Product Change Notice (PCN)

件名: RA2E2 グループ I3C 機能改訂
 発行日: 2/24/2022
 出荷開始予定日: 7/1/2022

I²C/I3C バスインターフェースの機能改善

#1 : I²C マスタ 送信データ書き込み時の動作

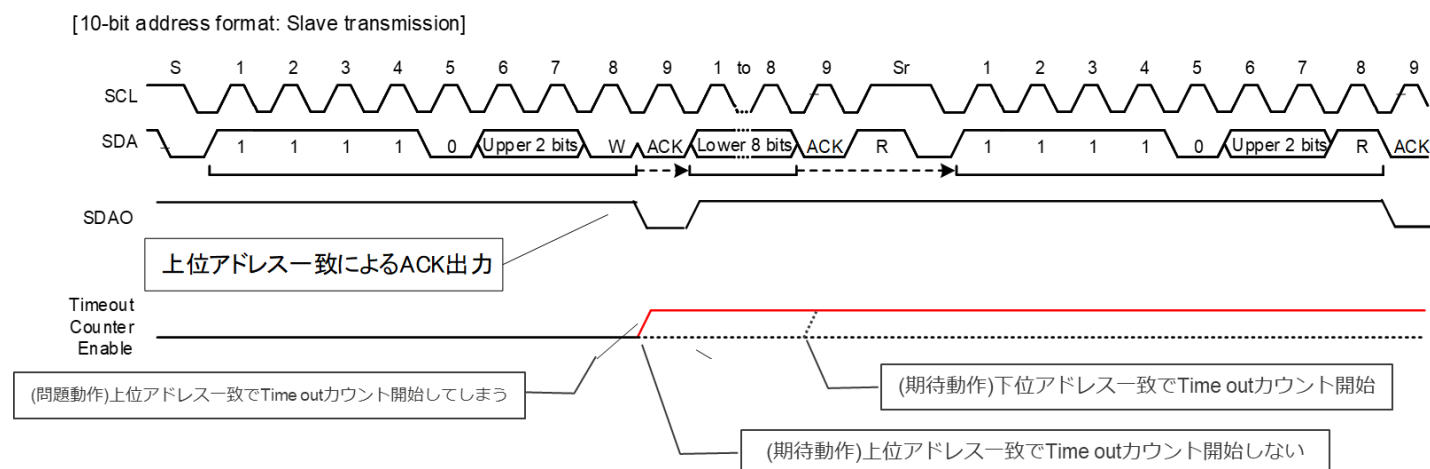
MCU Ver.1 ではフレームの最初のデータの出力タイミングと、送信データ書き込みタイミングが競合した場合、送信される最初のデータ(b7)の送信が 1 ビットずれて開始されてしまいます。

MCU Ver.1 では送信データ書き込み時のソフトウェア回避策が必要ですが、MCU Ver.2 ではソフトウェア回避策が不要になります。

注. 図 25.104 に示すように、I²C マスタ送信フローチャートの[3]と[4]で NTST.TDBEF0 が 1 であることを確認するときには、以下の処理が必要です。

注. **MCU Ver.1** では、下記の制限事項と回避策があります。本制限事項と回避策は **MCU Ver.2** では不要です。

図 25.104 に示すように、I²C マスタ送信フローチャートの[3]と[4]で NTST.TDBEF0 が 1 であることを確認するときには、以下の処理が必要です。

NTST.TDBEF0 が 1 であることを確認した後、送信データを書き込む前に PRSTDBG.SCILV が 0 (SCL のステータスを確認)であることを確認してください。

- NTST.TDBEF0 が 1 であることを確認した後で、BITCNT.BCNT が 0 でないとき、ただちに送信データを書き込んでください。
- NTST.TDBEF0 が 1 であることを確認した後、BITCNT.BCNT が 0 である場合、送信データを書き込む前に BST.TENDF が 1 でありかつ PRSTDBG.SCILV が 0 (SCL のステータスを確認)であることを確認してください。

#3 : I²C スレーブ 10Bit アドレス、下位アドレス不一致時の ACK 出力動作

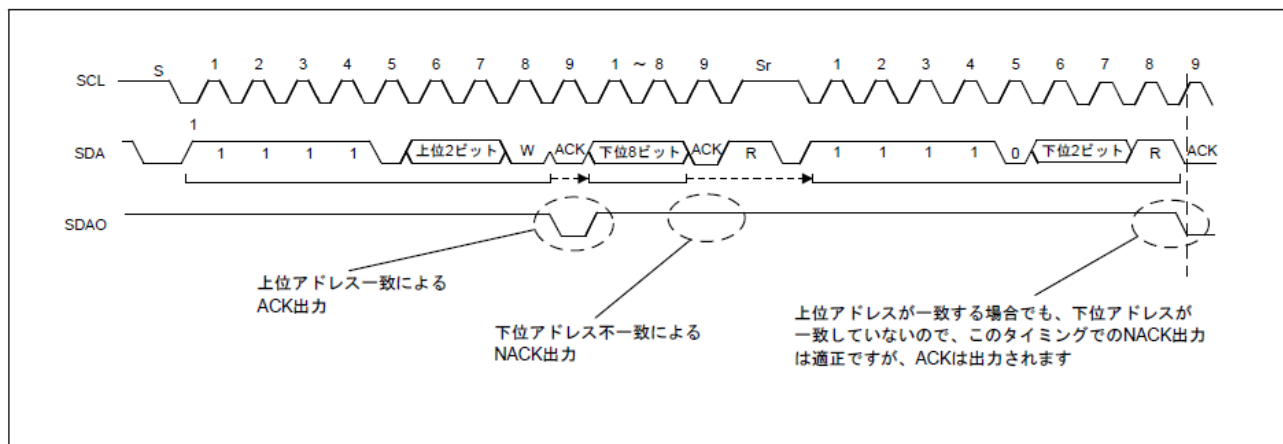
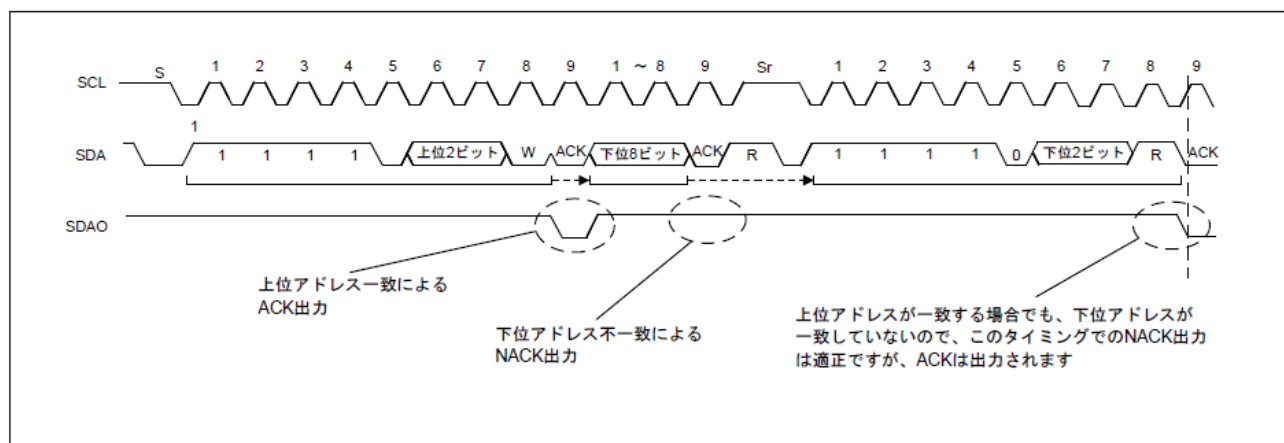
MCU Ver.1 では 10 ビットアドレスフォーマットでのスレーブ送信の場合、下記の制限事項と回避策があります。

複数の I²C スレーブが I²C バスに接続し、このモジュール以外の I²C スレーブが繰り返しのスタートコンディションの後で上位アドレス/R にNACK 応答する可能性がある場合、以下の制限と回避策があります。

- 回避策：このモジュールに割り当てられた 10 ビットアドレスの上位 2 ビットを、他のスレーブと異なる値に設定してください。アドレスが枯渇して異なる値に設定できない場合、制限 (1) を使用してください。
- 制限 (1)：10 ビットアドレスを使用しません。
- 制限 (2)：上図の赤い円で囲った ACK 応答の後、どのスレーブもデータを応答しない場合、SDA がHigh を維持し、I²C マスタは 0xFF データを受信します。0xFF を異常データとして取り扱えるシステムの場合、I²C マスタ側で 0xFF を読み込み、廃棄します。0xFF が有効データである場合は、制限 (1) を使います。

MCU Ver.2 では制限事項と回避策は不要になります。

MCU Ver. 1では下記の制限と回避策があります。この制限と回避策はMCU Ver. 2では不要となります。

- 回避策：このモジュールに割り当てられた 10 ビットアドレスの上位 2 ビットを、他のスレーブと異なる値に設定してください。アドレスが枯渇して異なる値に設定できない場合、制限 (1)を使用してください。
- 制限 (1)：10 ビットアドレスを使用しません。
- 制限 (2)：上図の赤い円で囲った ACK 応答の後、どのスレーブもデータを応答しない場合、SDA がHigh を維持し、I²C マスタは 0xFF データを受信します。0xFF を異常データとして取り扱えるシステムの場合、I²C マスタ側で 0xFF を読み込み、廃棄します。0xFF が有効データである場合は、制限 (1) を使います。

#4 : I3C スレーブ ENTDAAC によるアドレスアサイン時のアービトレーション動作

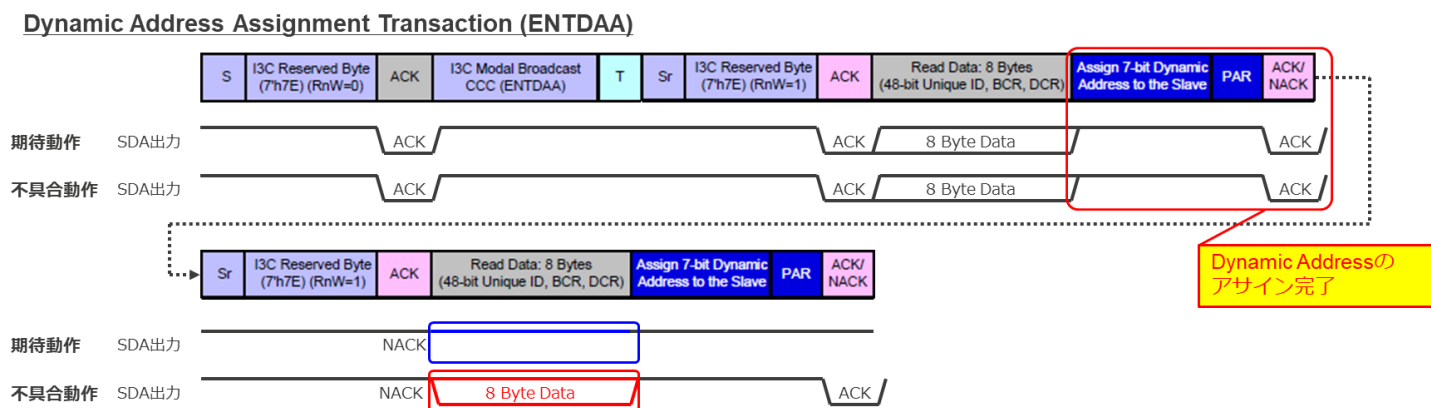
MCU Ver.1 では、I3C スレーブモード時に ENTDAAC コマンドによってダイナミックアドレスのアサインが行われた場合、ダイナミックアドレスアサイン後も他のスレーブの ACK 応答に反応してダイナミックアドレスアービトレーションに参加してしまいます。

MCU Ver.1 ではダイナミックアドレス割り当て時の制限と回避策が必要ですが、MCU Ver.2 では制限回避策が不要になります。

- 注. 複数のI3C (I3C スレーブ) がI3C バスに接続している場合、ダイナミックアドレスを以下の順で割り当ててください。
1. I3C (I3C スレーブ) のSDCTPIDH レジスタと SDCTPIDL レジスタ (6 バイト) に、ダイナミックアドレスアービトレーションにより他のスレーブデバイスよりも低い優先度となる値 (全ビット 1 など) を設定します。
 2. I3C (I3C スレーブ) のスタティックアドレスを設定した後、SETDASA / SETAASA コマンドを使ってダイナミックアドレスを割り当てます。
 3. ENTDAAC コマンドを使って、I3C (I3C スレーブ) 以外の I3C スレーブデバイスにダイナミックアドレスを割り当てます。

MCU Ver.1では、以下の制限と回避策があります。この制限と回避策は、MCU Ver.2では不要です。

- 注. 複数のI3C (I3C スレーブ) がI3C バスに接続している場合、ダイナミックアドレスを以下の順で割り当ててください。
1. I3C (I3C スレーブ) のSDCTPIDH レジスタと SDCTPIDL レジスタ (6 バイト) に、ダイナミックアドレスアービトレーションにより他のスレーブデバイスよりも低い優先度となる値 (全ビット 1 など) を設定します。
 2. I3C (I3C スレーブ) のスタティックアドレスを設定した後、SETDASA / SETAASA コマンドを使ってダイナミックアドレスを割り当てます。

3. ENTDAACOMMANDを使って、I3C (I3C スレーブ) 以外の I3C スレーブデバイスにダイナミックアドレスを割り当てます。

図 25.96 I3C マスタでのエラー復帰動作フローチャート例

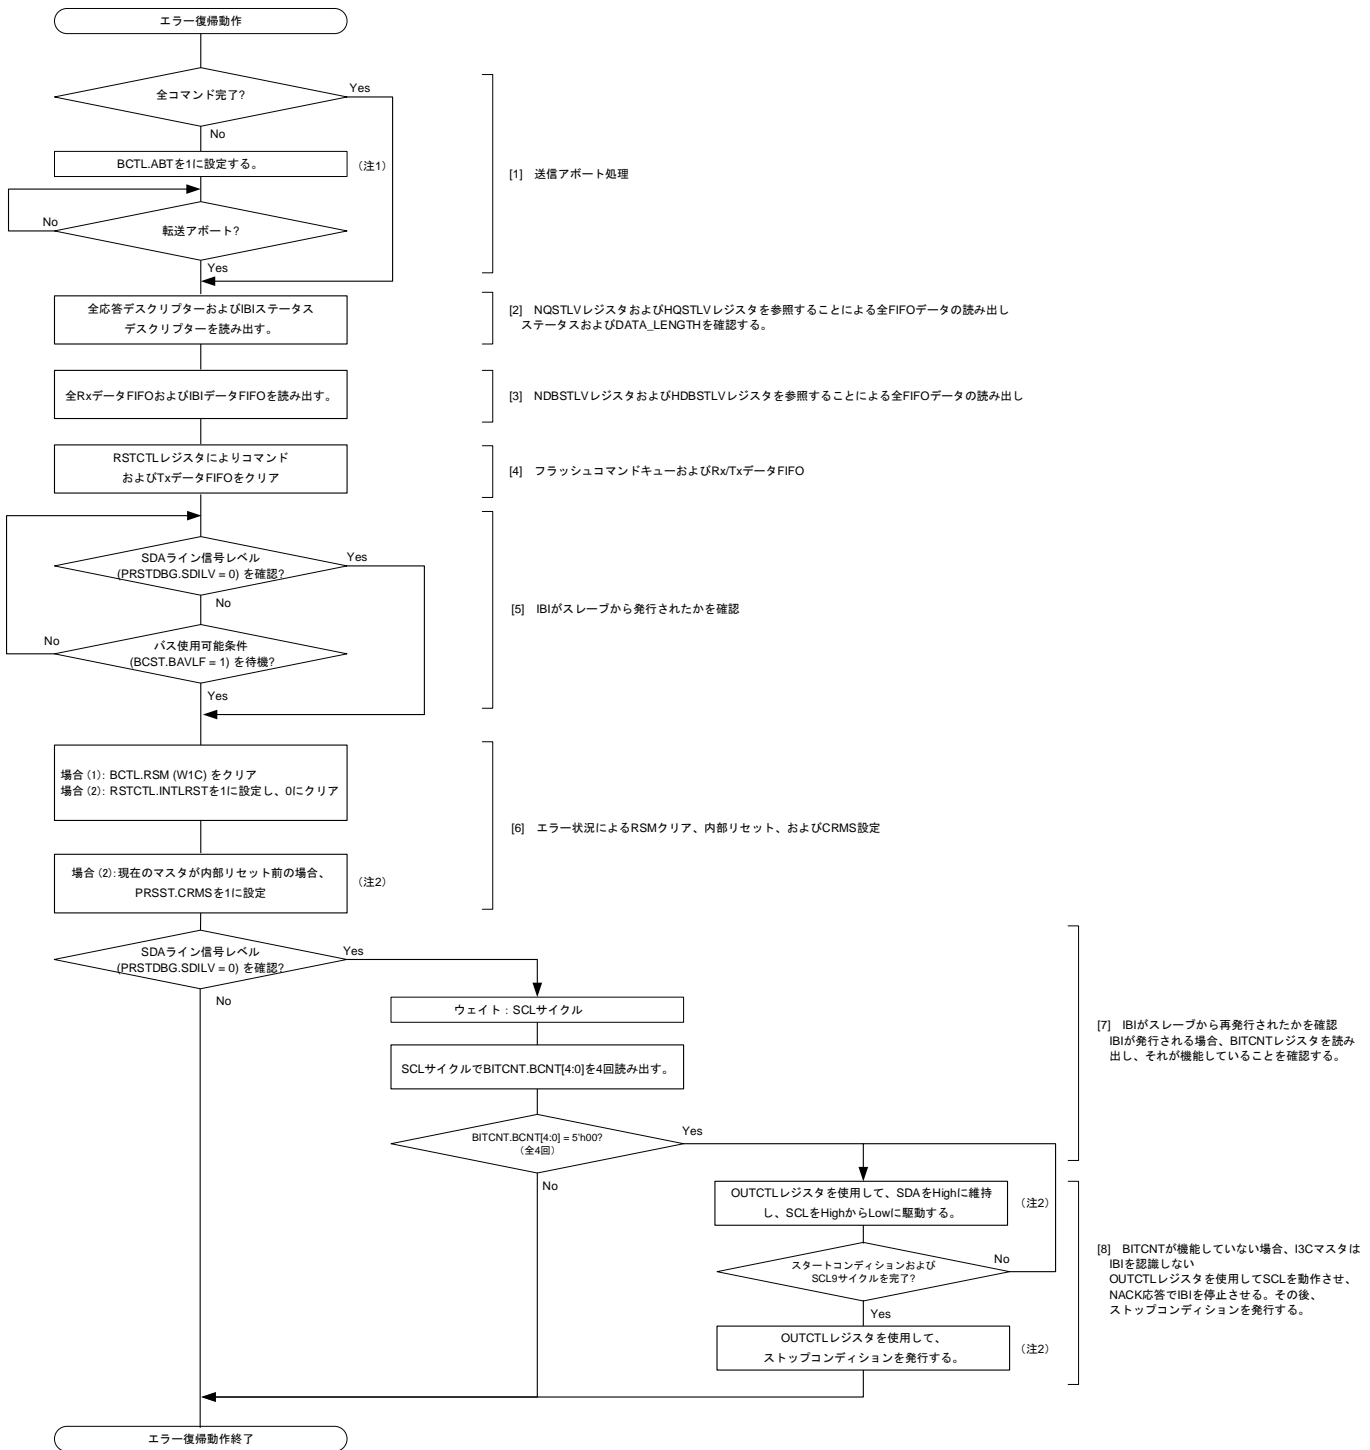
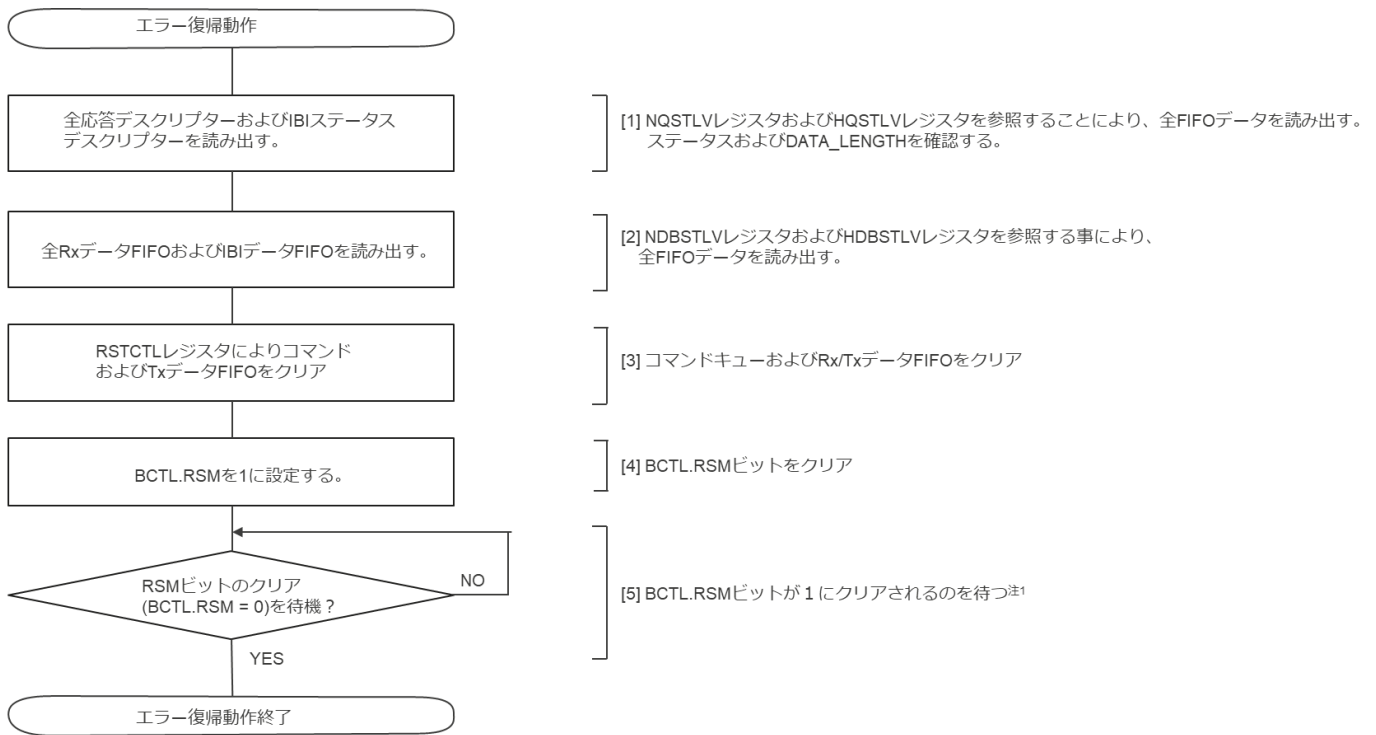
MCU Ver.2 ではエラー復帰フローの複雑性改善の為、エラーが発生すると I3C がサスペンド (BCTL.RSM=1)になるように回路修正を実施します。I3C がサスペンドになった後、サスペンド状態から復帰し I3C 動作を再開させるために、BCTL.RSM ビットに値 1 を書き込んでください。

上記の改善により MCU Ver.2 では図 25.96 と図 25.97 で示すエラー復帰フローが簡略化されます。

エラー復帰フローを図 25.96 と図 25.97 に示します。

注. MCU Ver. 1では下記のエラー復帰フローを適用してください。

MCU Ver. 1のエラー復帰フローを図 25.96-1 と図 25.97-1 に示します。

注1. RSMビットがクリアされるのを待っている間にコマンドデスクリプターを設定する事が可能です。
